**Concurso de Proyectos Integrales para la Concesión de las Obras Hidráulicas
Mayores del Proyecto Chavimochic****Circular N° 8**

El Comité PRO INTEGRACIÓN en uso de las atribuciones señaladas en los Numerales 1.4.1 y 3.1.3.1 de las Bases del Concurso de Proyectos Integrales para la Concesión de Obras Hidráulicas Mayores del Proyecto Chavimochic, comunica lo siguiente:

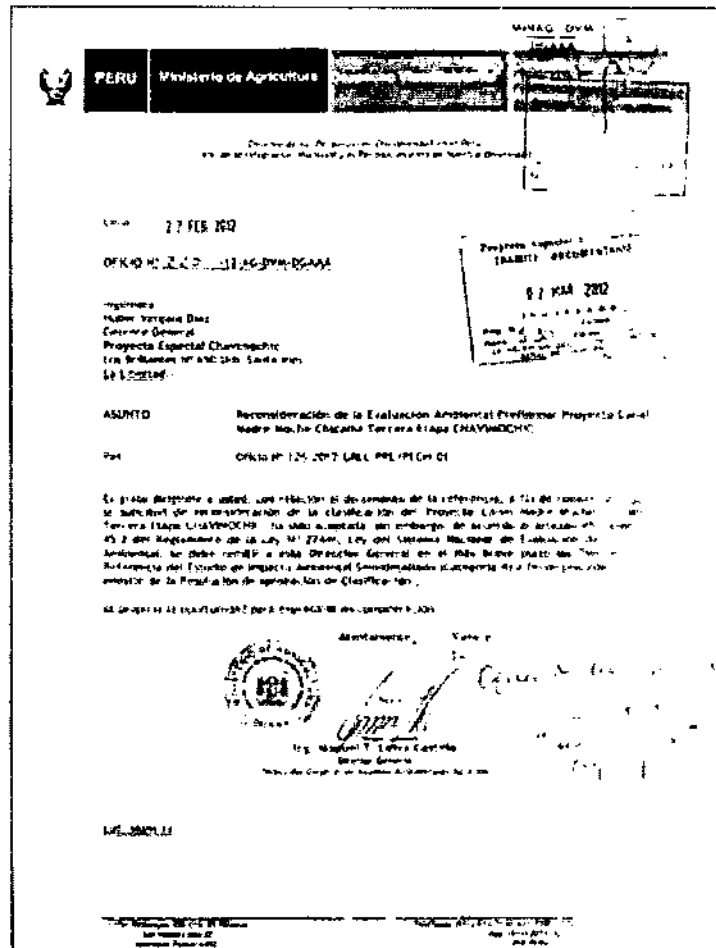
El canal se ha diseñado con un drenaje interno, subterráneo, en las zonas de paso por áreas de freático cerca de la superficie. ¿Qué criterios se han empleado para su dimensionando?

En la alternativa referencial de la Conducción Moche-Chicama-Urricape, considerada en los estudios del Asesor Técnico, el canal discurre en relleno sobre las áreas

agrícolas del valle de Chicama, siendo innecesario, en dichos casos, implementar un sistema de drenaje interno.

Presa de Relaves – Sección Máxima de Presa en Fase 3.

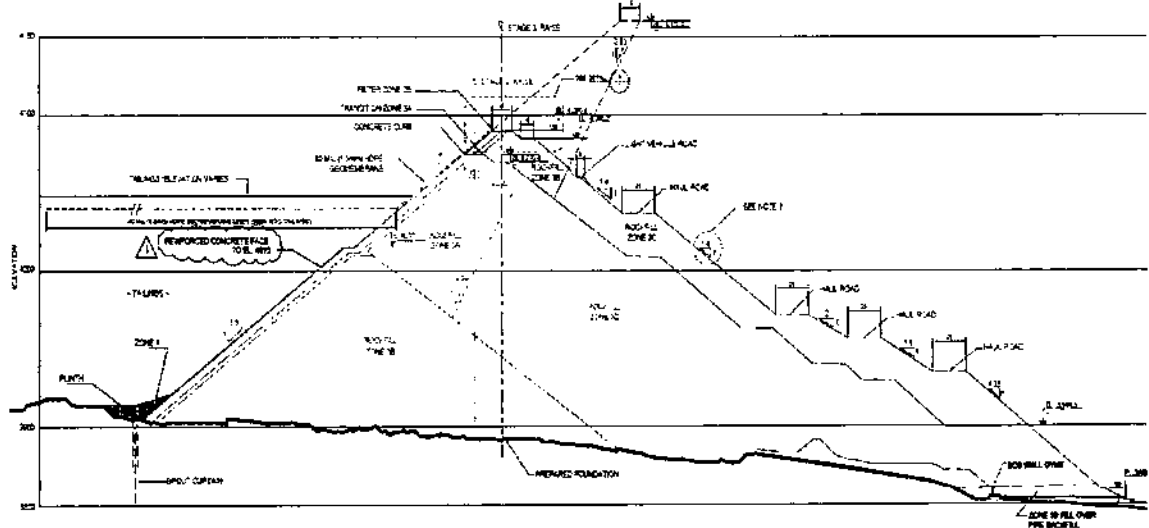
Solicitamos incluir en la modificación que las presas de relaves tipo CFRD son acreditables como experiencia de obra para la compañía por las siguientes razones:

- Una presa de relaves es respecto a su construcción completamente igual a una presa hidráulica.
- Respecto a su estanqueidad y seguridad la presa de relaves es incluso más exigente que una presa hidráulica debido a que embalsa líquidos altamente contaminantes. Por lo tanto, las exigencias en cuanto a control de calidad son para una presa de relaves por lo menos igual de altas.

- Estructuralmente una presa de relaves está sometida a mayores esfuerzos de empuje que una presa hidráulica por el material semisólido represado.
- En el caso específico de la presa Palo Redondo se puede decir lo siguiente:

A modo de referencia presentamos las secciones transversales de la Presa Palo Redondo y de una Presa de Relaves tipo CFRD, en la misma se observa que ambas presas presentan características similares en cuanto a la construcción de una cortina en la fundación, plinto, revestimiento de concreto, filtro, zona de transición, zonas de rockfill, entre otros.
